Variante al PCCA finalizzata alla localizzazione di un nuovo impianto  
a biomasse di cippato in legno inferiore a MWatt 1,0

## RISPOSTA ALLE OSSERVAZIONI

di cui al Contributo Valutativo del NURV - Determina n.12/SCA/2015

Figura 1: perimetrazione SIR120

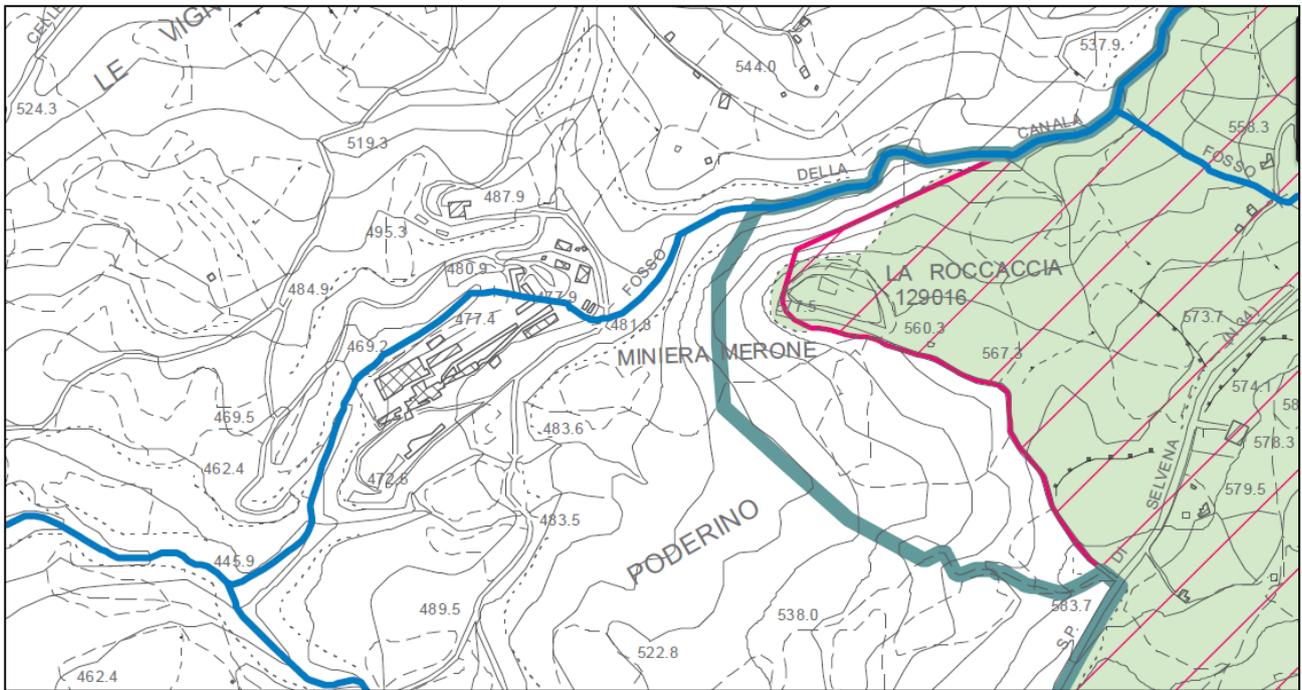
*OSSERVAZIONE 6: "L'impianto a biomasse che si intende realizzare dista circa 200 metri dal Sito Natura 2000 (Sic Monte Penna, Bosco della Fonte e Monte Civitella) in parte compreso nella Riserva Naturale Provinciale "Monte Penna"; e necessario pertanto prendere visione del Regolamento della Riserva Provinciale del Monte Penna approvato con Atto del Consiglio Provinciale n.15 del 27/10/96 i cui confini distano circa 150 metri dall'impianto. In relazione a quanto descritto dal proponente nella documentazione trasmessa agli uffici della giunta regionale il progetto potrebbe inoltre presentare delle criticità dovute al passaggio di automezzi per il rifornimento del legno cippato sulla Strada Provinciale di Selvena, localizzata in parte all'interno del site di cui trattasi. Il Proponente nel documento di verifica non ha fornito sufficienti informazioni per poter escludere tali incidenze."*

In riferimento al punto di osservazione 6 si precisa nuovamente che la Valutazione di assoggettabilità a VAS interessa esclusivamente la Proposta di Variante al PCCA del Comune di Castell'Azzara e non l'intervento di realizzazione della centrale stessa. In tal senso Il SIC IT51A0020 (SIR 120), "Monte Penna, Bosco della Fonte e Monte Civitella", che interessa la parte

centrale del territorio comunale di Castell'Azzara, si colloca in prossimità dell'area soggetta a variante (figura 1), ma non viene in alcun modo interessato da variazioni di classe e quindi da variazioni della rumorosità ammessa, che possano determinare incidenze ambientali di sorta.

Figura 2: Percorsi di trasporti

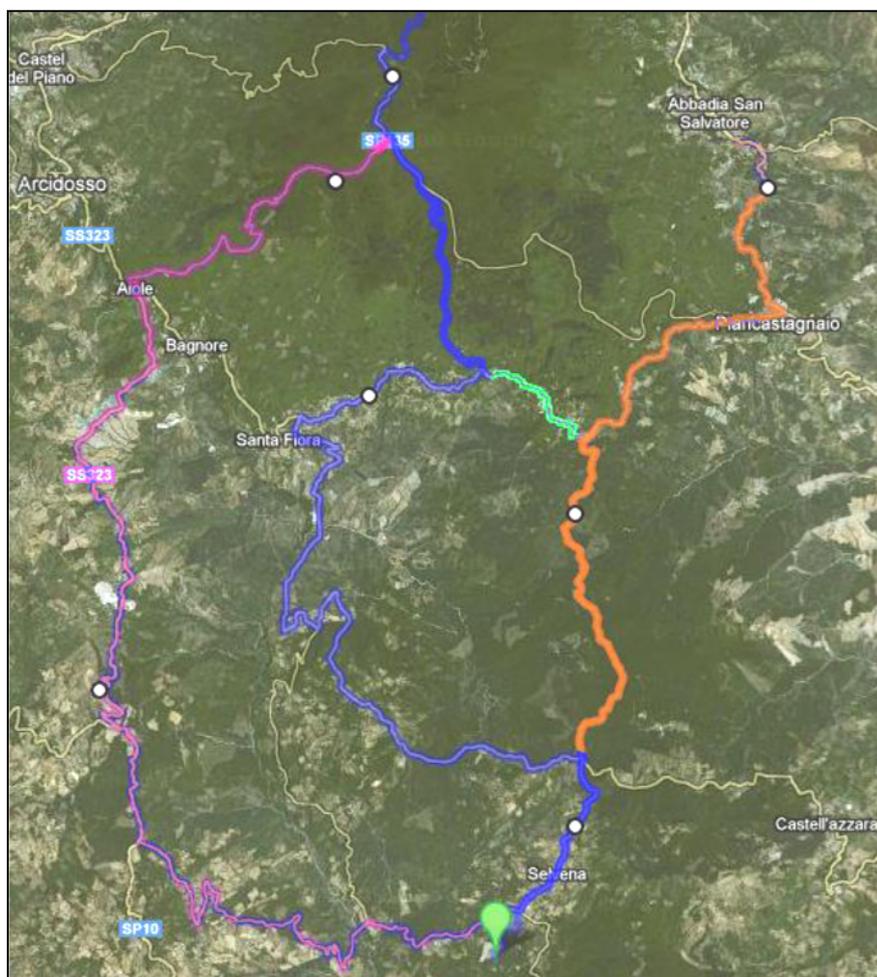
OSSERVAZIONE 5: *"Nel documento preliminare si sostiene che in merito ai problemi ambientali relativi al piano programma, «data la natura della nuova attività prevista non si rileva alcun problema ambientale relativa alla sua installazione (...) non produce effetti sui siti di cui alla direttiva 92143/CEE e come tale richieda una valutazione di incidenza sui siti medesimi.» Dalla relazione tecnica della variante si legge inoltre che «in base a quanto indicato nella relazione allegata al progetto approvato relativa alla valutazione degli aspetti sanitari, ambientali e di sicurezza, si può affermare che il traffico indotto dallo svolgimento delle attività del nuovo impianto a biomasse risulterà trascurabile. >>"*

Per quanto riguarda invece il traffico indotto, l'Addendum integrativo al progetto sugli aspetti legati alla sanità, all'ambiente ed alla sicurezza del progetto di Centrale a biomasse di cippato vergine, individua tre percorsi ( figura 2) per il trasporto su strada del cippato vergine.

Utilizzando mezzi con cassoni ribaltabili da 30 m<sup>3</sup>, in relazione alla quantità di biomassa necessaria pari a circa 30t al giorno, con una densità di circa 300 kg/m<sup>3</sup>, sono stati stimati un numero di carichi giornalieri pari a tre in arrivo all'impianto, possibilmente distribuiti sui diversi percorsi in modo alternativo.

Sulla base di questi dati è possibile affermare che il traffico indotto dallo svolgimento delle attività del nuovo impianto a biomasse risulti trascurabile da un punto di vista acustico.
